Nota preliminar sobre la propuesta de modificación de Reglas de Explotación del Trasvase Tajo-Segura presentada por el CEDEX en 2025

Resumen ejecutivo

Figura 1. Niveles fijados en la actualidad (RD 773/2014) y en la propuesta de modificación del elaborada por el CEDEX

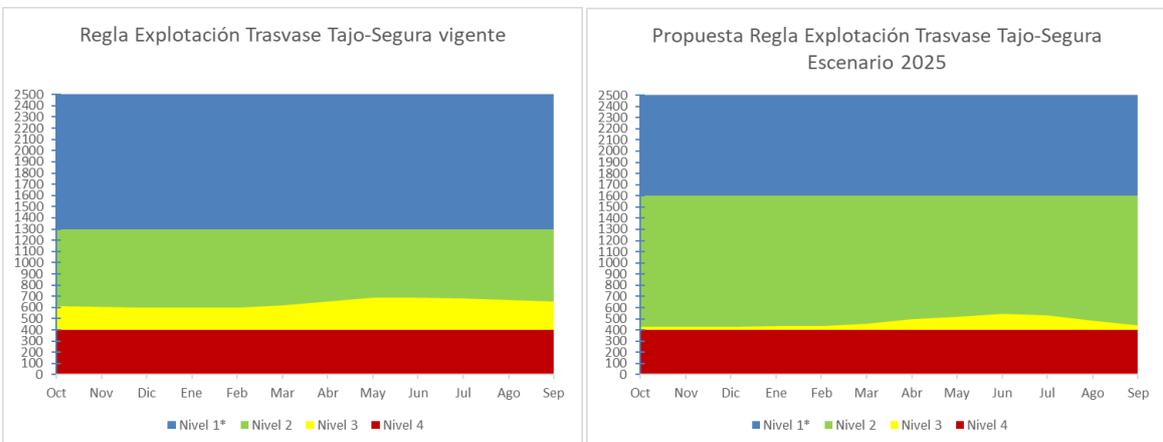
La propuesta que realiza el CEDEX modifica la curva de Nivel 3 a la baja en las cantidades especificadas en la Tabla 2. Recuérdese que la propuesta de AMREEB de 2023 no contemplaba ninguna bajada de dicha curva de N3, de excepcionalidad hidrológica.

- La reducción del umbral de excepcionalidad hidrológica en la propuesta del CEDEX debilita el sistema ante bajadas rápidas del volumen embalsado, facilitando la entrada en nivel 4 (trasvase no autorizado).

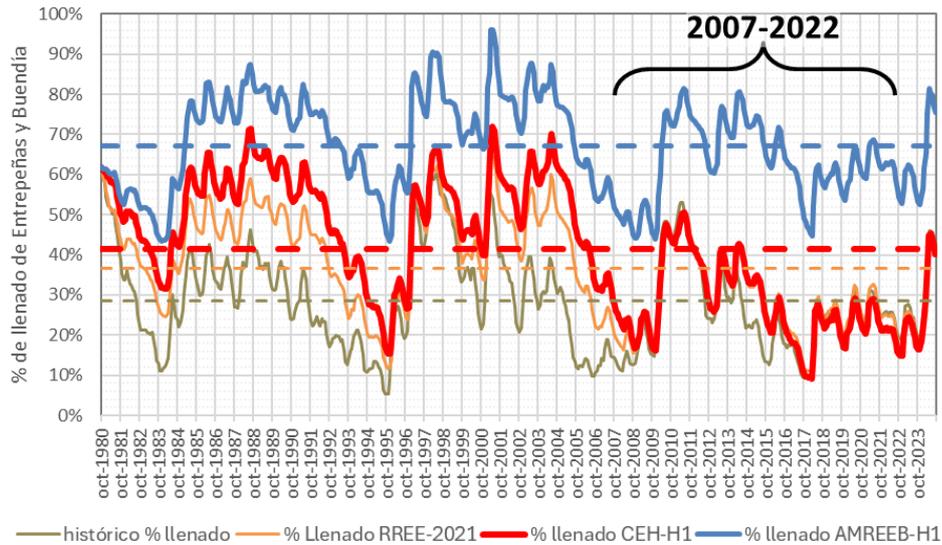
De la Figura 2, que muestra los resultados de la evolución del llenado de los embalses en las simulaciones y en el histórico registrado, se deduce:

- La propuesta del CEDEX genera, en promedio, niveles de llenado superiores al histórico y a las Reglas 2021 para el periodo completo (1980–2024).
- En el periodo 1980–2007, CEDEX mejora respecto al histórico, aunque por debajo de AMREEB.
- Sin embargo, a partir de 2007 (coincidente con el cambio a la baja en el régimen de aportaciones), las curvas del CEDEX, Reglas 2021 e histórico se solapan, indicando un comportamiento prácticamente idéntico, lo que pone en evidencia la escasa efectividad de la nueva propuesta frente al régimen actual.

- En contraste, la propuesta de AMREEB mantiene mayores volúmenes embalsados en todo el periodo, incluyendo estos años recientes, lo que sugiere una mayor estabilidad operativa.

Así, la propuesta del CEDEX solo mejora el llenado respecto al histórico en un periodo ya superado (1980–2007), pero no introduce mejoras reales para el escenario hidrológico actual y previsible futuro. AMREEB, en cambio, demuestra una mayor capacidad de retención y estabilización.

Figura 3. Ampliación de la Figura 2 para el periodo 2007-2022

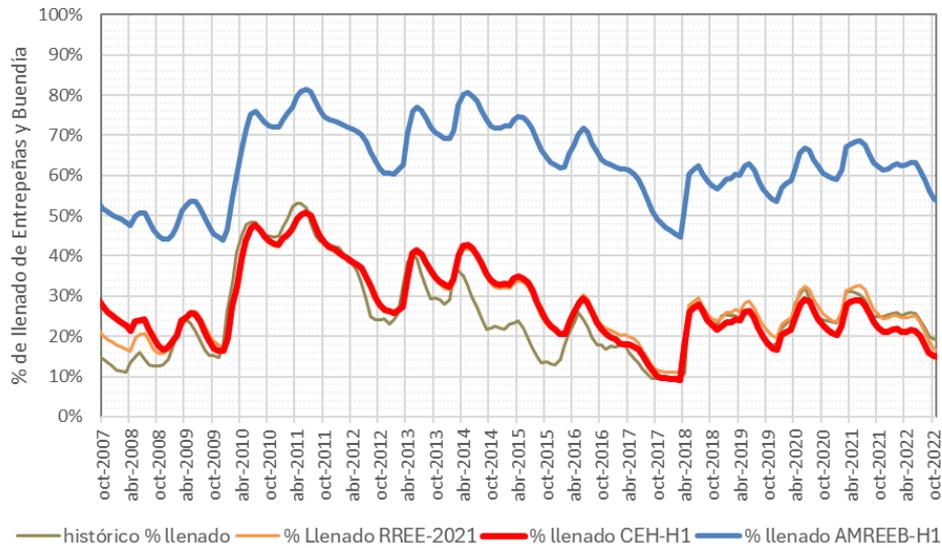
La Figura 3 amplía el detalle de la Figura 2 (sin los valores medios) del periodo 2007-2022, caracterizado por un régimen de aportaciones más seco. Las curvas de CEDEX, Reglas 2021 e histórico son prácticamente indistinguibles, confirmando la conclusión anterior: la propuesta del CEDEX no aporta ventajas operativas frente al modelo anterior en condiciones recientes. La propuesta de AMREEB destaca con volúmenes claramente superiores.

Figura 4. Boxplot de las simulaciones realizadas y del histórico de llenado, para la serie 1980-2024 y para los periodos 1980-2007 y 2007-2022

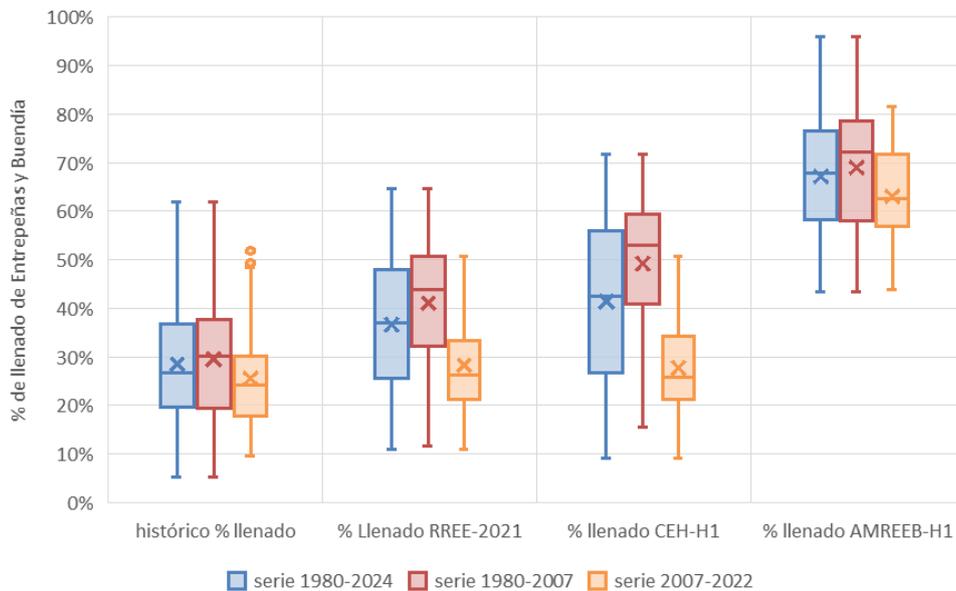
Para facilitar la visualización y comparación de los rangos de llenado en cada simulación, en la Figura se muestra un gráfico de cajas y bigotes (o *boxplot*) en el que se comparan los cuartiles y medianas de las cuatro curvas anteriores, tanto para la serie completa (1980-2024) como para los periodos 1980-2007 y 2007-2022.

Figura 6. Reparto de las aportaciones medias anuales en los periodos 1980-2007 y 2007-2022 entre Tajo, Trasvase y evaporación, en función del nivel medio de llenado de Entrepeñas y Buendía

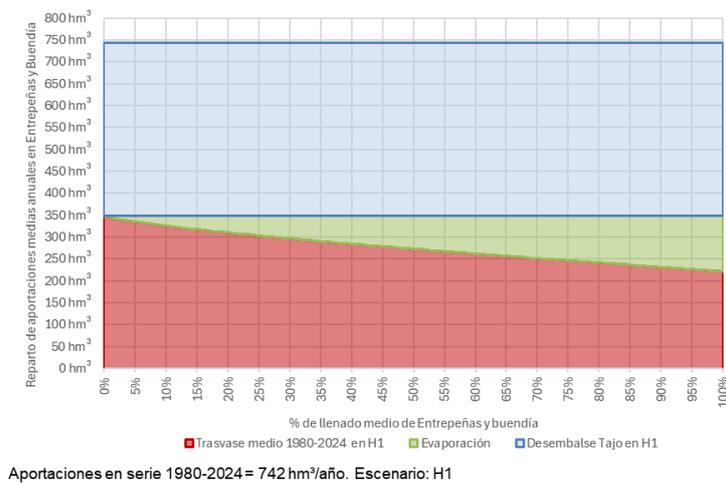
De las figuras 5 y 6 se extraen tres conclusiones relevantes:

- La estrategia CEDEX maximiza el trasvase con niveles bajos: al operar los embalses en un rango medio del 25–35 % de su capacidad —como reflejan el histórico y las

Reglas de 2021—, se consigue reducir la evaporación, lo que permite destinar un mayor volumen residual al trasvase. Esta estrategia no busca optimizar el uso global del recurso, sino minimizar pérdidas por evaporación para maximizar el trasvase medio, incluso a costa de sacrificar el almacenamiento y la capacidad de regulación interanual.

- Aumentar el llenado reduce el trasvase, pero refuerza la estabilidad: en la propuesta de AMREEB, que mantiene niveles medios superiores al 50 %, el trasvase medio anual desciende, pero se logra minimizar las situaciones de excepcionalidad y aprovechar plenamente la capacidad de almacenamiento como amortiguador ante sequías.
- Periodo post-2007: en la Figura , al separar las aportaciones en dos periodos (1980–2007 y 2007–2022), se observa que la evaporación se vuelve más crítica cuando las aportaciones son menores. Aun así, la estrategia de vaciado se mantiene, lo cual agrava la ineficiencia del sistema.
